「北陸電力株式会社志賀原子力発電所の
敷地内破砕帯の評価について〈案〉」
に対する意見書

平成 27 年 8 月 10 日

北陸電力株式会社

Bトレンチ北西壁における段差部の状況

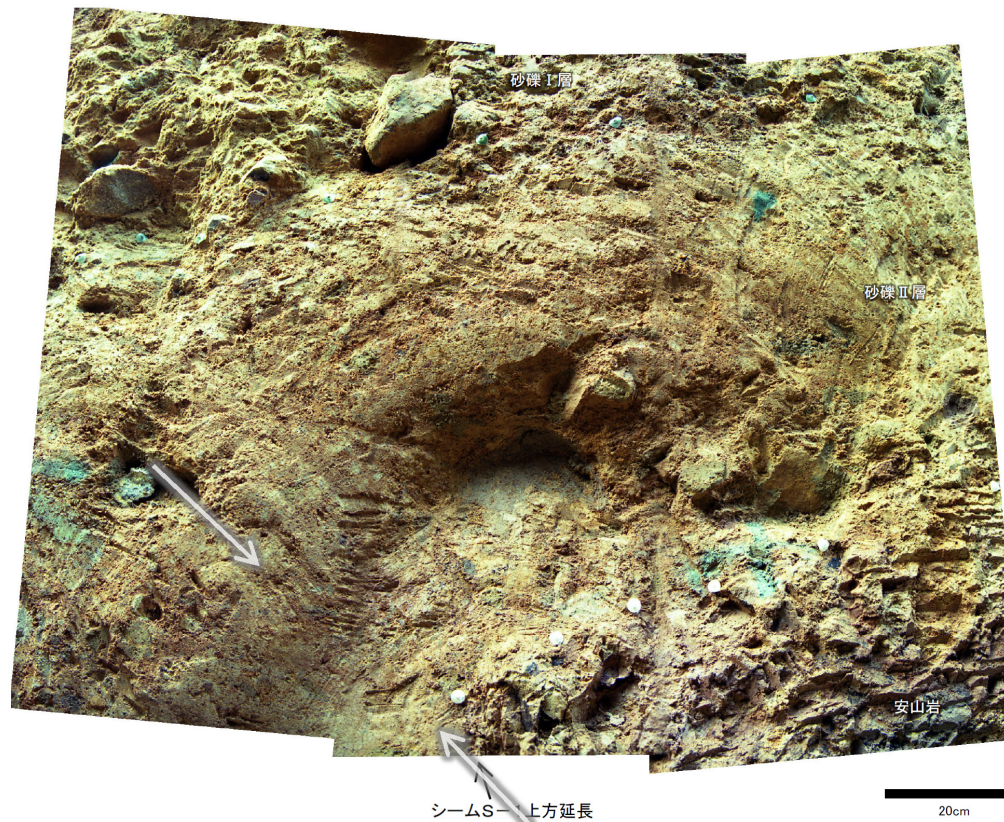
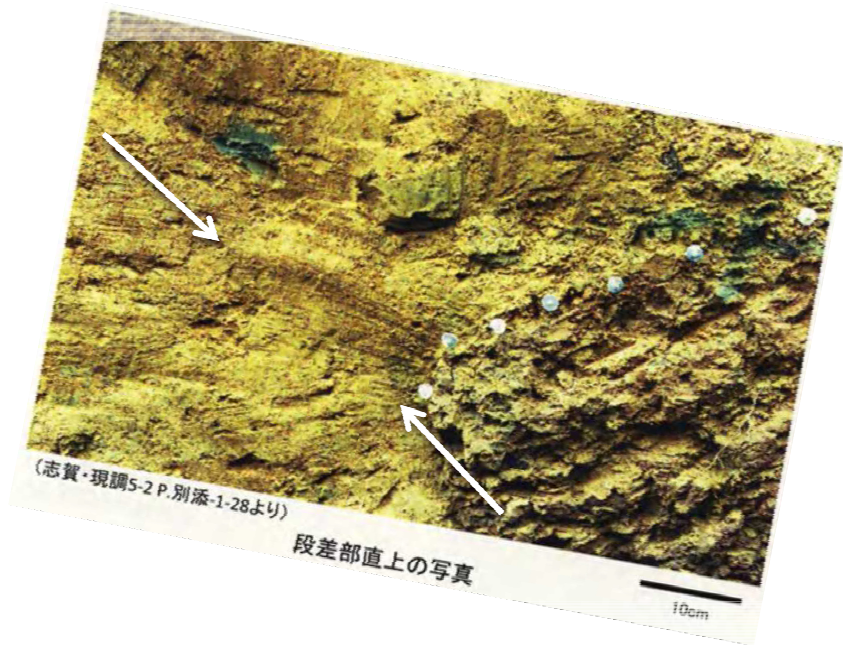
- ・「砂礫Ⅱ層と砂礫Ⅰ層の層厚は S-1 の直上を挟んで大きく変わらず撓曲変形と解釈できる（略述）」としているが、本壁面において、砂礫Ⅱ層は、安山岩起源の細礫を含む粗粒砂と白色粒状物質を主体とする上部層と、最大径 30cm の安山岩礫を含む粗粒砂及び細礫からなる下部層に細区分され、下位の砂礫Ⅱ層（下部層）の層厚が段差上盤で約 35cm であるのに対し、段差下盤では約 60cm と有意に厚く、段差部を堆積物が埋めた自然な堆積構造を呈している（図 1-5）。
- ・「K-5 の例からすると細粒部を残す形で浸食による段差が生じるとは考え難く、差別浸食により段差が形成されたとの説明は不自然（略述）」としているが、海岸シーム（岩盤が露出する海岸部において、敷地内シームと類似した走向・構造を有するシーム）周辺では、シャープな段差部に細粒部が侵食されずに残っている箇所も随所に存在しており、K-5 の一例のみから浸食により段差が生じるとは考え難いとする有識者の評価は、周辺の地質状況を総合的に考慮した判断とは言い難い（図 1-6）。
- ・「段差部の先端から砂礫Ⅱ層中に斜め方向に色境界が伸びているように見える（略述）」としているが、当時、トレンチ壁面の整形後さらに段差直上部を深く掘り込み調査しており、その結果、ご指摘の色境界の位置やその周辺にせん断構造が存在しないことを確認している。なお、その状況は写真においても確認することができる（図 1-7）。

・段差部上部を深く掘り込んで地質の状況を確認した結果、せん断構造が存在しないことを確認している。

海岸シーム上盤側の岩盤上面形状 (1)

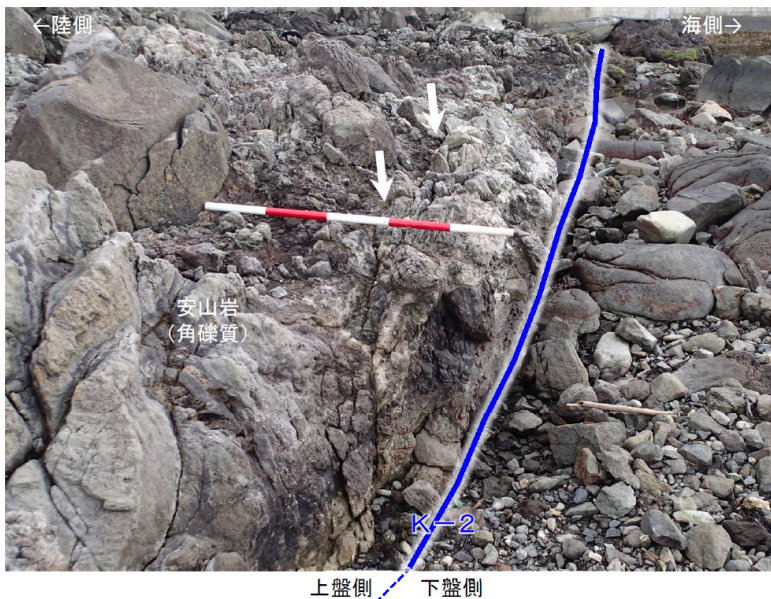
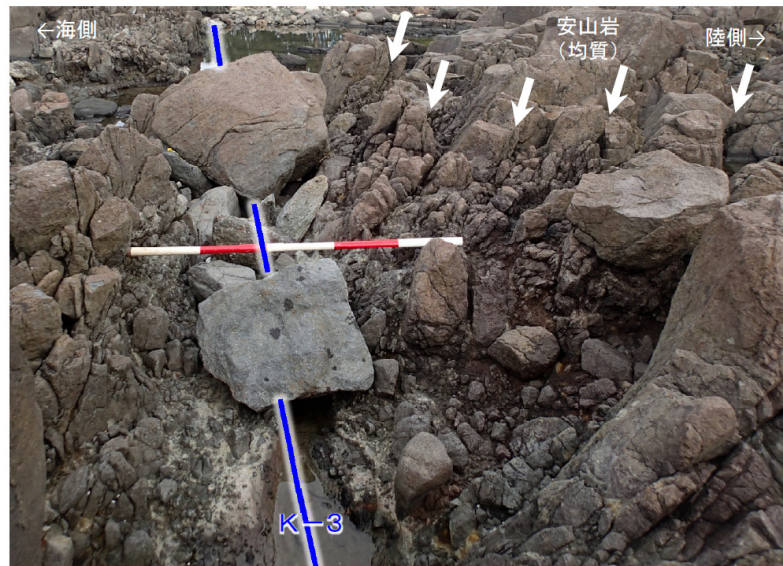
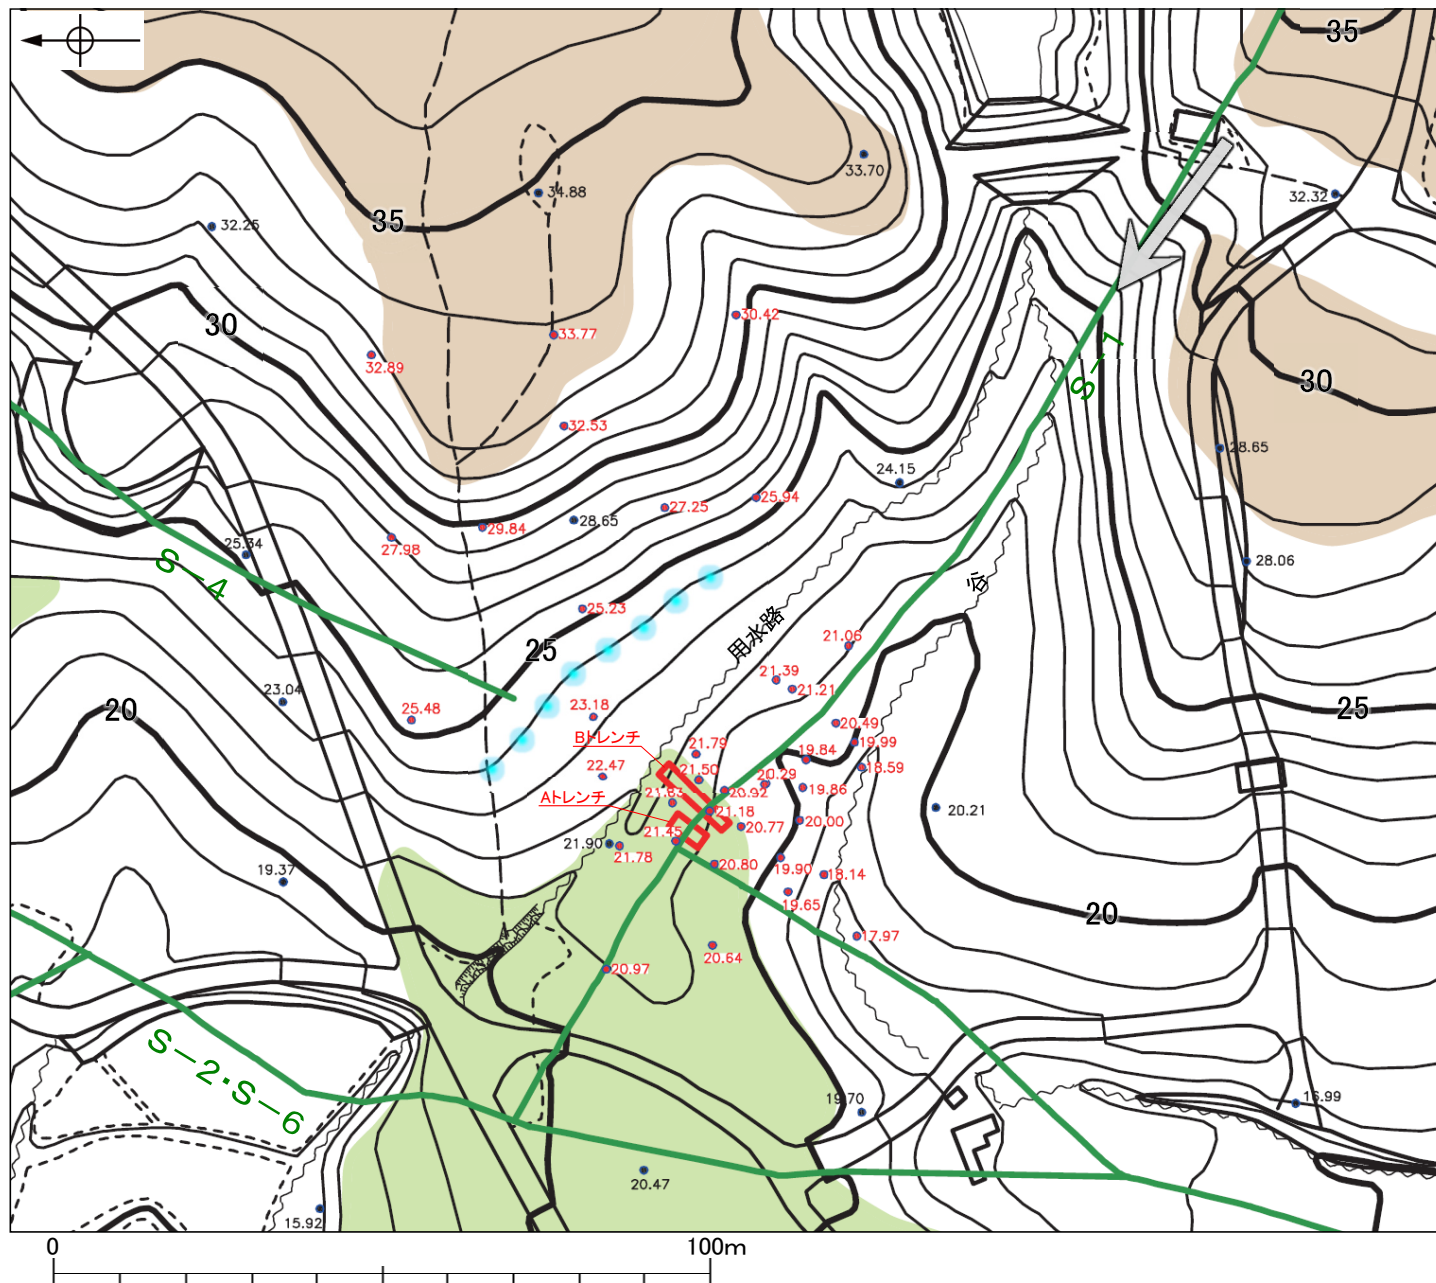
- ・「基盤上面に小段差が複数認められ、波の浸食で生じた構造とは考えにくく、S-1 のバックスラストと解釈することが妥当（略述）」としているが、本壁面の北東側に見られる小段差については岩盤下方まで連続していないこと、また、海岸シームから派生する割れ目に沿って岩盤上面が波の侵食で山側が低くなった段差が随所に存在していることも考慮すると、これら小段差が S-1 のバックスラストと解釈することは考え難い（図 1-4(7)(8)、図 1-8）。

・岩盤が露出する海岸部において、海岸シームから派生する割れ目に沿って岩盤上面が波の侵食で山側が低くなった段差が随所に存在している。

ボーリング調査結果(L-13.7)(1)[294~320m]

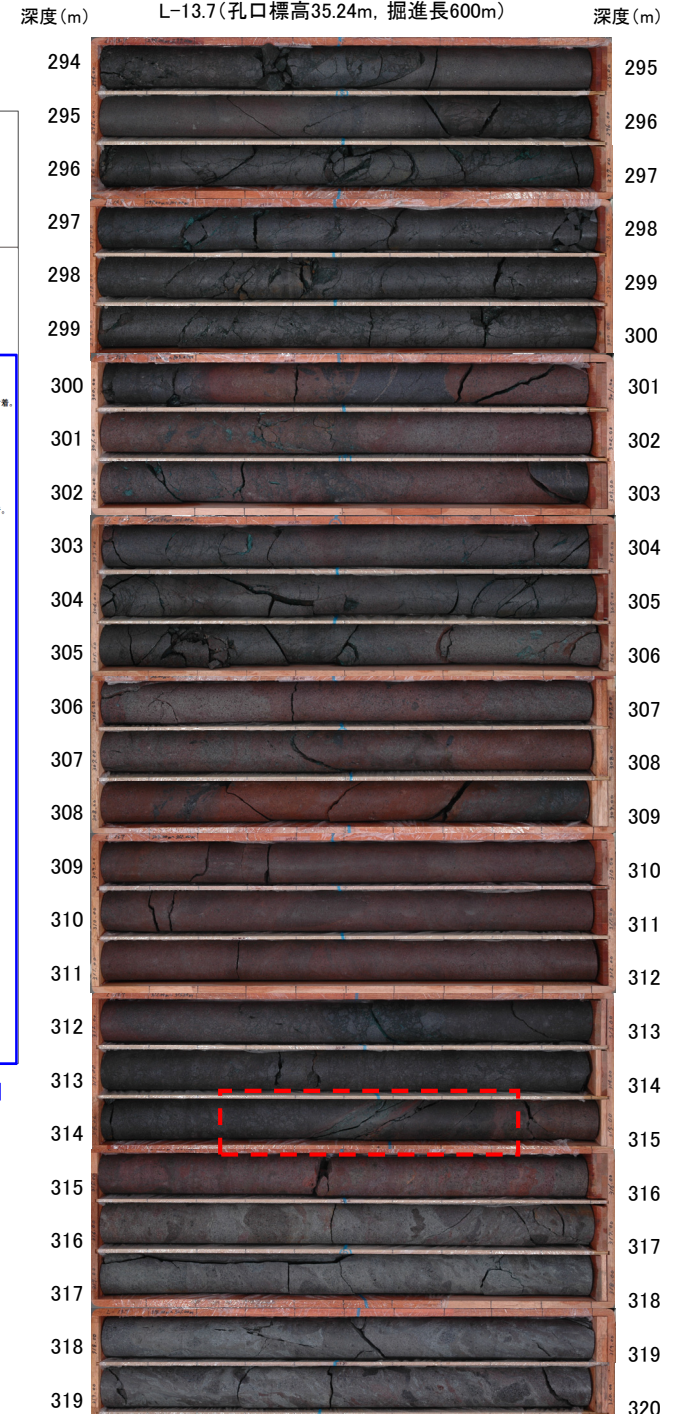
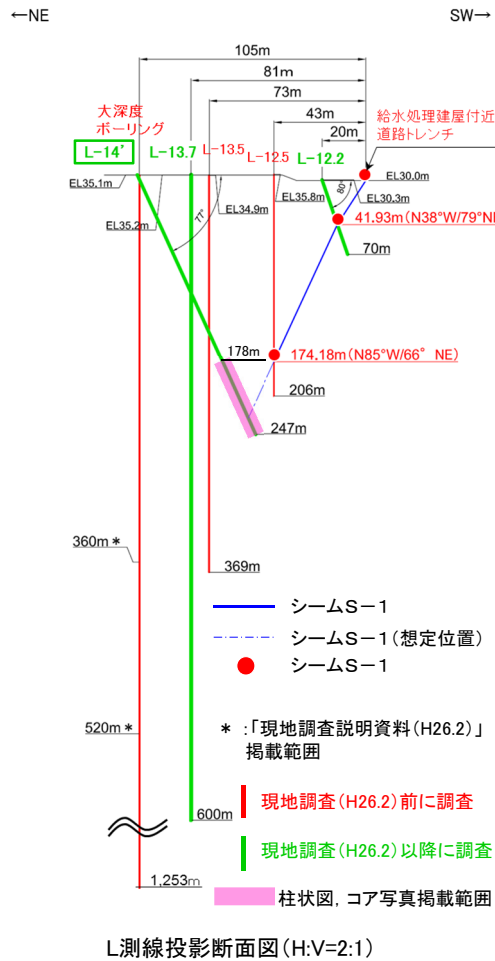
- L-13.5 の深度 293.9m 付近及び L-13.7 の深度 314.6m 付近の「シームを伴う割れ目」については、両孔より南西側（浅部）に位置する L-14' において、L-12.2 及び L-12.5 の S-1 から想定される位置付近に S-1 が認められない（S-1 は L-14' 以深には連続しない）ことから、S-1 ではないと判断される（図 1-12, 図 1-13）。そのうち、L-13.5 の深度 293.9 m 付近の「シームを伴う割れ目」については、その走向・傾斜は $N2^{\circ} W/85^{\circ} NE$ と南北走向であり、S-1 と調和的でない。
- L-14' については、「シルトの付着する鏡肌は数か所で確認されている」としているが、「シームを伴う割れ目」は認められず、破碎部も伴わない（図 1-14）。
- 「大深度ボーリングにおいても、深度 490m 付近に条線を持つ割れ目が数か所に存在している（略述）」としているが、「シームを伴う割れ目」は認められない。また、条線の方もほとんど水平であり、S-1 の条線の方角とは異なっている（図 1-15）。なお、本孔のコアについては、これまでの 2 回の現地調査のいずれにおいても実物を確認していただいているが、現地調査を含む有識者会合において、S-1 の存在を示唆するような指摘はなされていない。

・深度294m~600mの区間において、シームS-1は認められない。
・深度314.62mの「シームを伴う割れ目」については、L-14' 及びL-13.5にシームS-1が認められないことから、シームS-1ではないと判断する。

ボーリング調査結果(M-14')(1)[181.96m付近詳細]

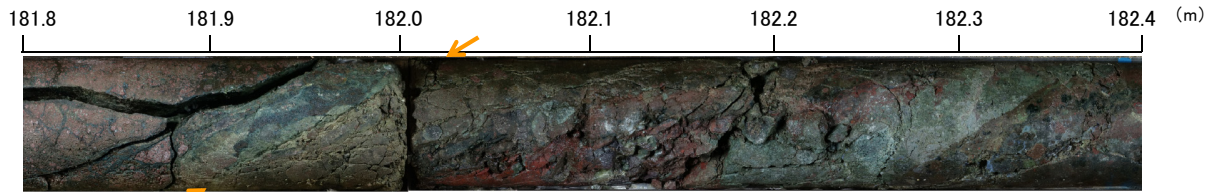
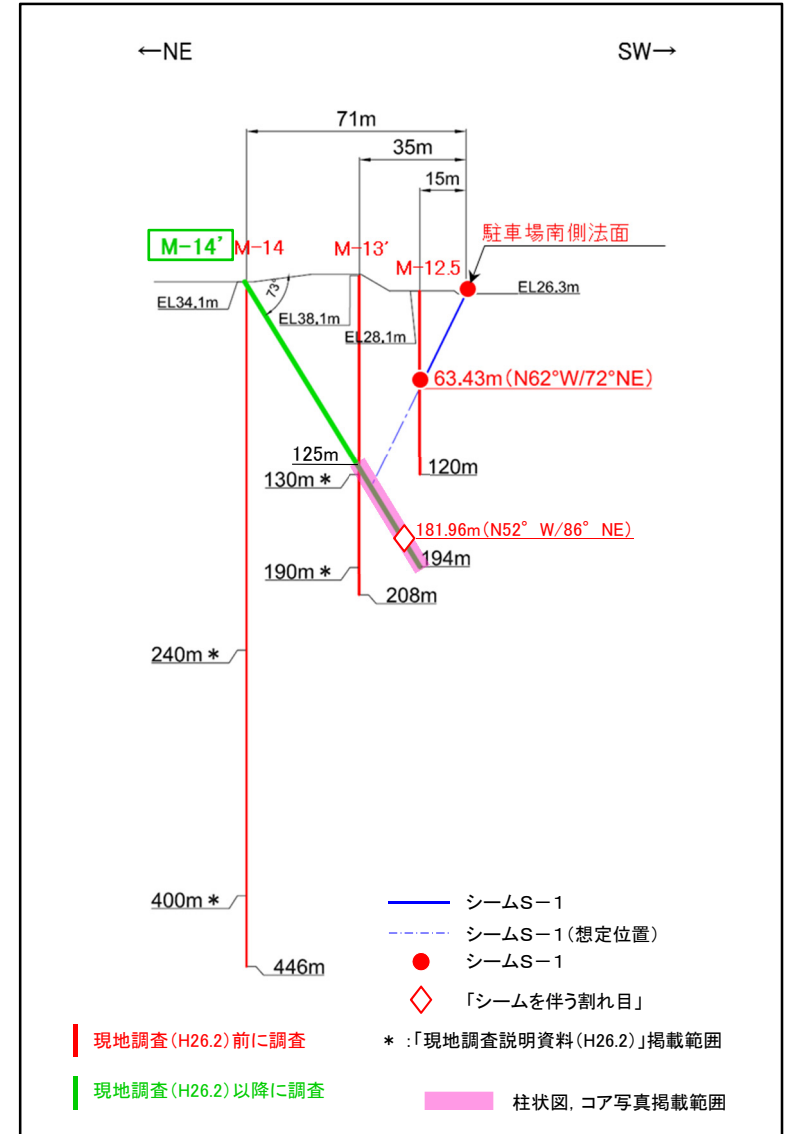
- M-14' の深度 182m 付近の「シームを伴う割れ目」については、M-12.5 の深度 63.43m の S-1 のほぼ直下に位置すること等から、S-1 ではないと判断される（図 1-16(1)）。また、M-14 の深度 361.7m 付近の「シームを伴う割れ目」については、南西側（浅部）に位置する M-14' において、駐車場南側法面及び M-12.5 の S-1 から想定される位置付近に S-1 が認められない（S-1 は M-14' 以深には連続しない）ことから、S-1 ではないと判断される（図 1-16(2)）。

・駐車場南側法面及びM-12.5の深度63.43mのシームS-1から想定される位置付近には、シームS-1は認められない。
 ・深度181.96mにおいて「シームを伴う割れ目」が認められるが、M-12.5の深度63.43mのシームS-1のほぼ直下に位置すること及びL測線の調査結果等を踏まえ、シームS-1ではないと判断する。

図 1-17

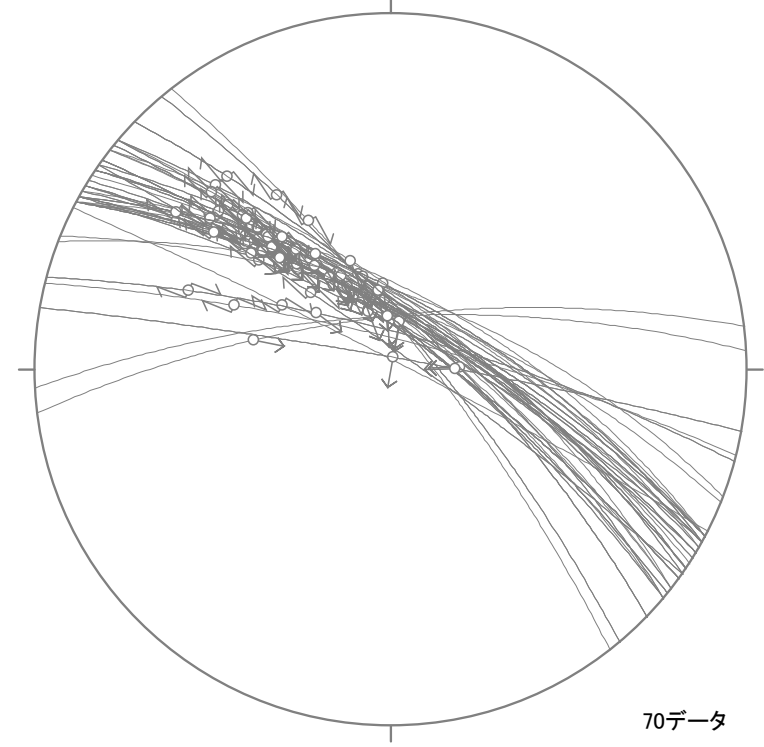
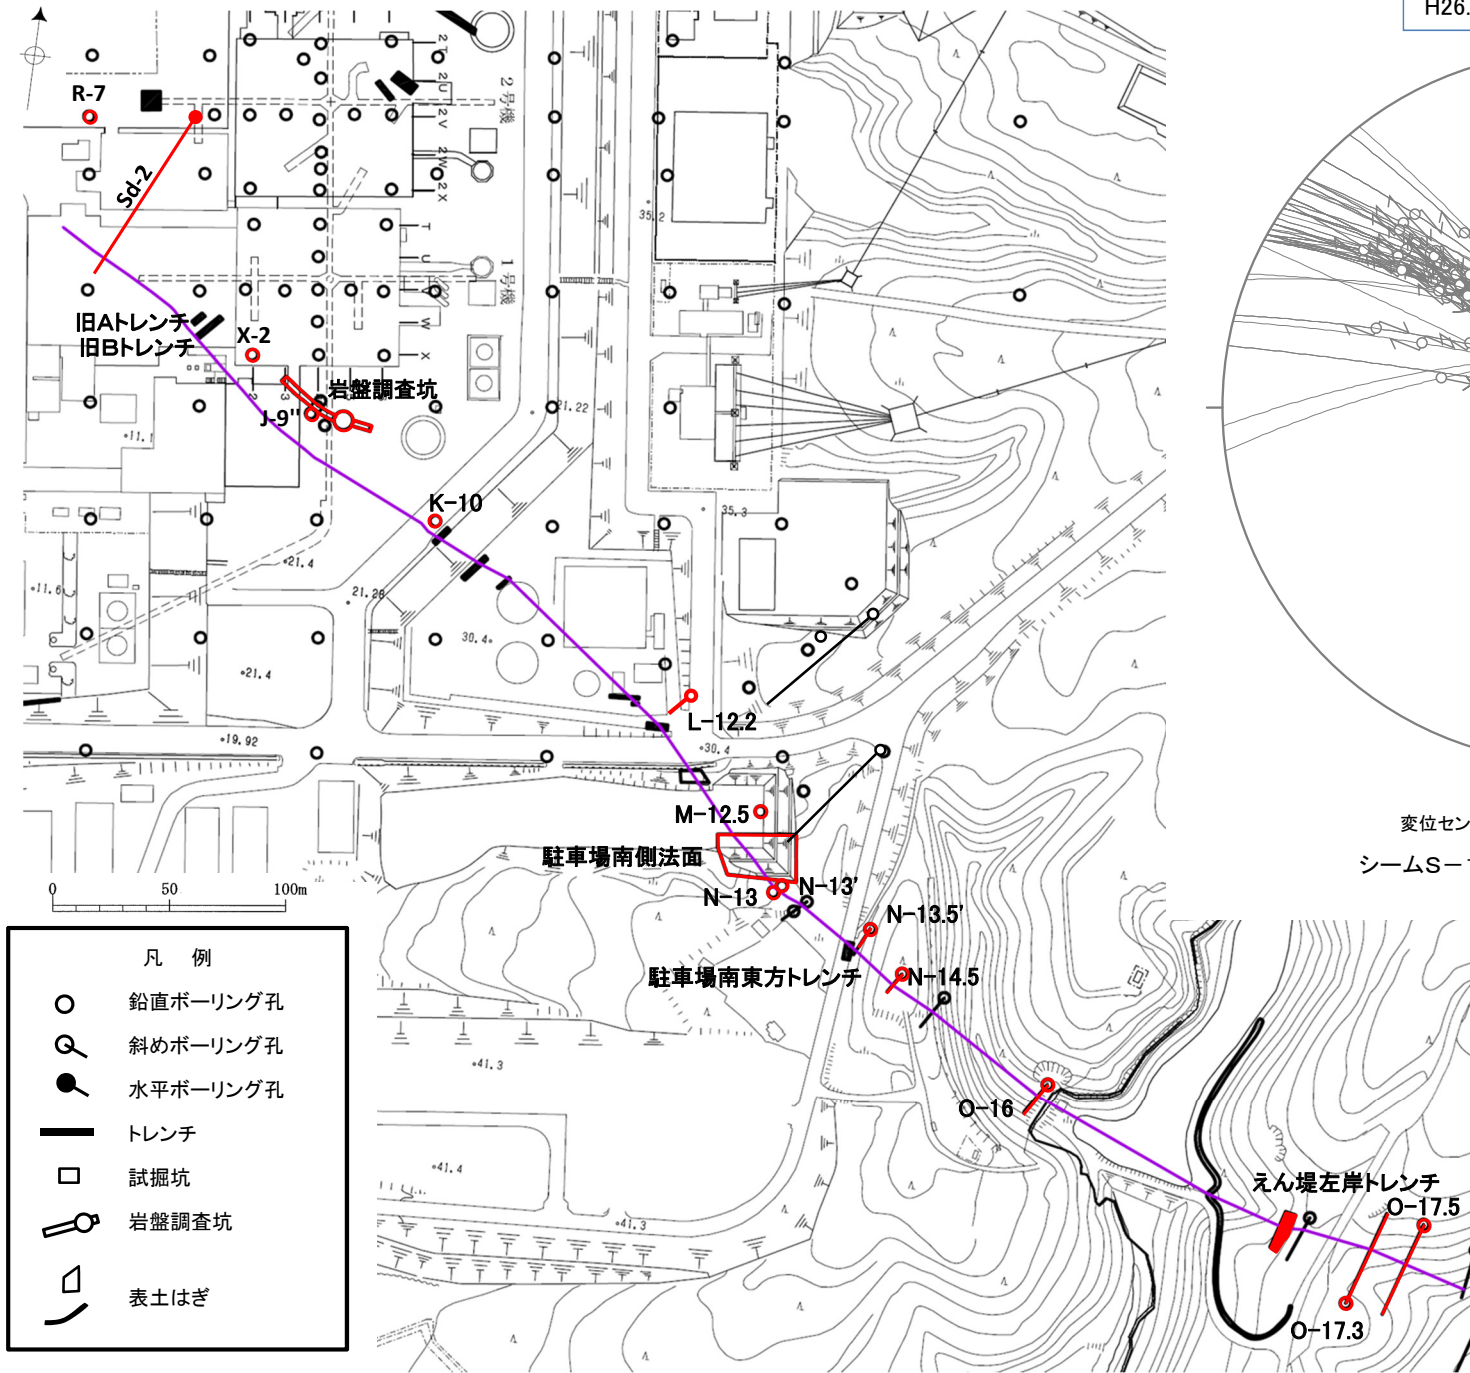
- ・旧 A・B トレンチの解釈については、「1. (1)②」で先述したとおり、有識者による評価は考え難い。
- ・「岩盤調査坑では、右横ずれ逆断層で北東側が隆起する運動方向が得られており、旧 A・B トレンチと調和的である」としているが、条線観察結果によれば、S-1 南東部の駐車場南東方トレンチ以南の調査箇所でも同様に旧 A・B トレンチと調和的であることを踏まえると S-1 北西部のみが異なった動きをすることは考え難い（図 1-17）。
- ・S-1 が S-2・S-6 の南東側のみに形成されることをもって、S-1 が S-2・S-6 と同時に短い区間のみで活動してきたことを示唆するとしているが、この因果関係に論理性は見い出せない。

・S-1の運動方向については、北西部と南東部で異なる傾向は認められない。
